**Technische Inspektion der Photovoltaikanlage (PVA)
Birking, Deutschland**

300100609_001

| Prüfgegenstand: <i>Test item:</i> | Bestands-Solarpark Birkig II | | |
| Auftrags-Inhalt: <i>Order content:</i> | Untersuchung des Einflusses einer PV-Freiflächenanlage auf die Lufttemperatur der Umgebung | | |

Abbildung 2: Vorgenommene Änderung: zusätzliche Modulreihe eingebracht (hellblau)

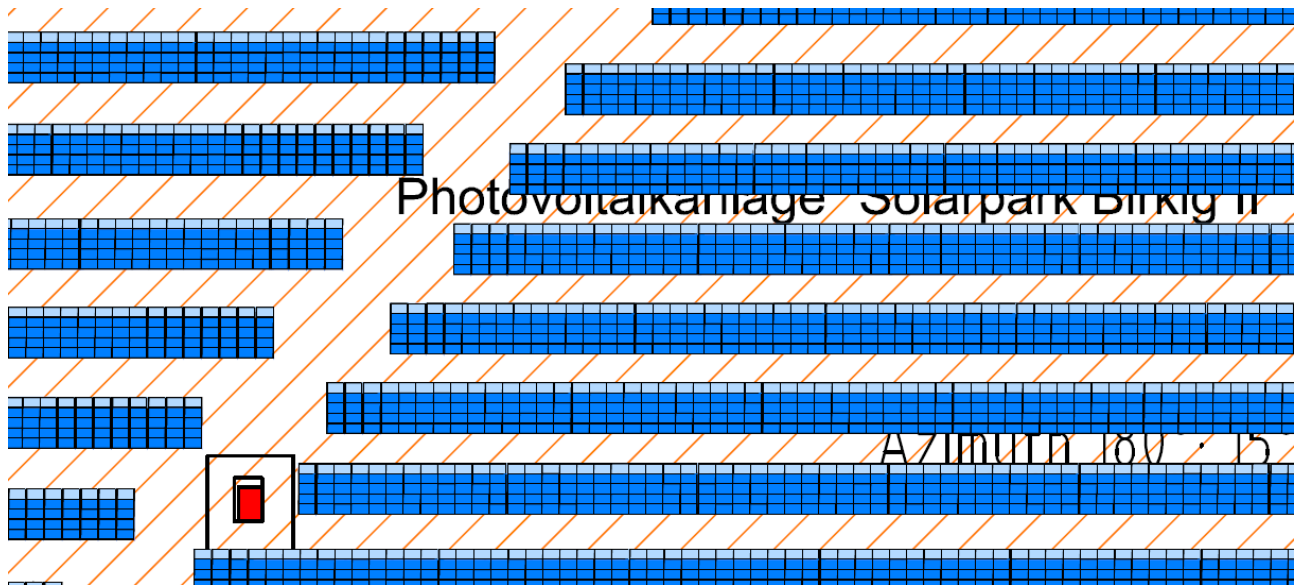
Die Anlagengröße und die PV-Modulfläche (ca. 25%) und somit die Grundflächenzahl haben sich vergrößert.

Die Erhöhung der Anlagenleistung von 9.633,80 kWp auf 13.079,28 kWp steht für die Betrachtung des Mikroklimas in keinem direkten Verhältnis, da es um die umgesetzte und in das öffentliche Netz eingespeiste Leistung geht. Die eingesetzten zusätzlichen Module sind zwar leistungsfähiger (380Wp anstatt 270Wp), sind aber in der Modultemperatur und somit im Abstrahlungsverhalten nahezu vergleichbar.

Entscheidend für die Temperaturerhöhung sind die zusätzlichen Modulflächen und die damit veränderte Grundflächenzahl.

Die Erhöhung der Modulfläche von ca. 25% stellt eine relevante Flächenveränderung dar. In Bezug auf das Mikroklima ist unter der Heranziehung der Ergebnisse aus der ursprünglichen Bewertung (Berichts-Nr.: 2123486.001) und der darin festgestellten marginalen Beeinflussung des Mikroklimas, kein signifikante Änderung abzuleiten. Die Temperaturerhöhung in direkter Umgebung zur PV-Anlage und insbesondere bei den betrachteten 2 Objekten wird als kaum merkbar eingestuft.
